JF-STOLL – novinky pro rok 2012

Dovolte, abych Vás na následujících stranách informoval o novinkách, spojených se značkou JF-STOLL.

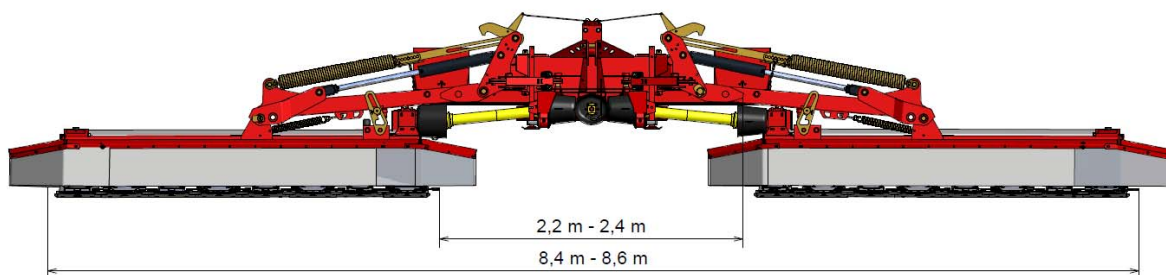
Řada vzadu nesených diskových žacích strojů bez mačkače GXS byla pro nadcházející sezónu doplněná o model GXS 3605 s pracovním záběrem 3,55 m, nově se pak objevují vzadu nesené diskové žací stroje s prstovým mačkačem GSX 2405 P, GXS 2805 P a GXS 3205 P. Vzadu nesené žací stroje JF-STOLL byly doposud osazeny výhradně mechanickým odlehčením pomocí pružin. Od podzimu 2011 JF-STOLL zavádí pro stroje GXS i hydraulické odlehčení VARI FLOAT – u některých modelů tak můžete volit mezi variantou s mechanickým nebo hydraulickým odlehčením, některé pak lze dodat pouze s hydraulickým odlehčením.

Nastavení přtlaku na půdu se provádí plynule pomocí hydrauliky přímo z kabiny traktoru.

Na přání lze stroje GXS (s výjimkou GXS 9005) osadit hydraulickou pojistkou pro případ kolize s pevnou překážkou – v případě nárazu se stroj může naklonit dozadu až o 25° a šířka stroje se zmenší o 330 mm. Mimo to tato hydraulická pojistka pak umožňuje volit jednu ze tří transportních poloh – vodorovně vzadu za traktorem, svisle bokem nebo svisle vzadu.

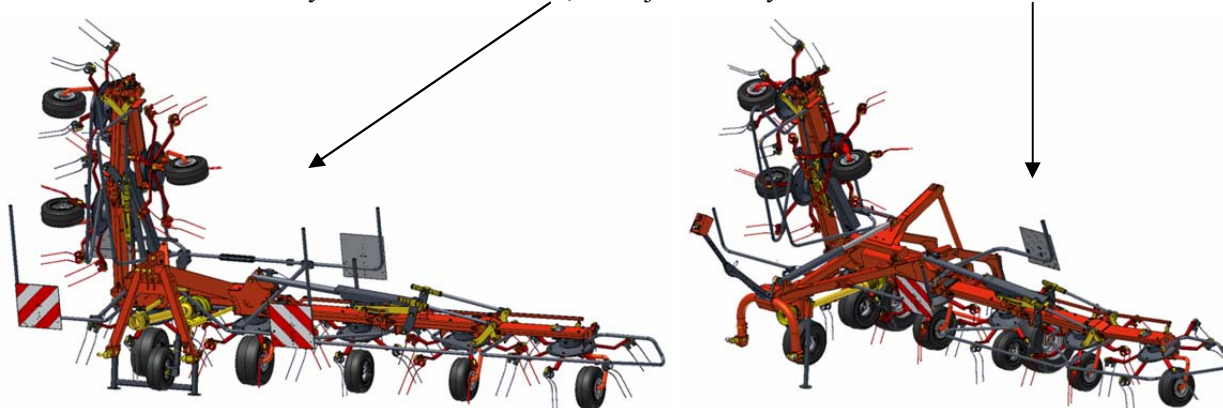
Nesená žací trojkombinace se nyní dodává s označením GXS 9005 (bez mačkače), s prstovým mačkačem pak GXS 9005 SM – od předchozího modelu GX 9005 se liší zavěšení a použitím jiných ramen, která lze nově nastavit do dvou poloh a tak měnit pracovní záběr mezi 8,40 a 8,60 m.
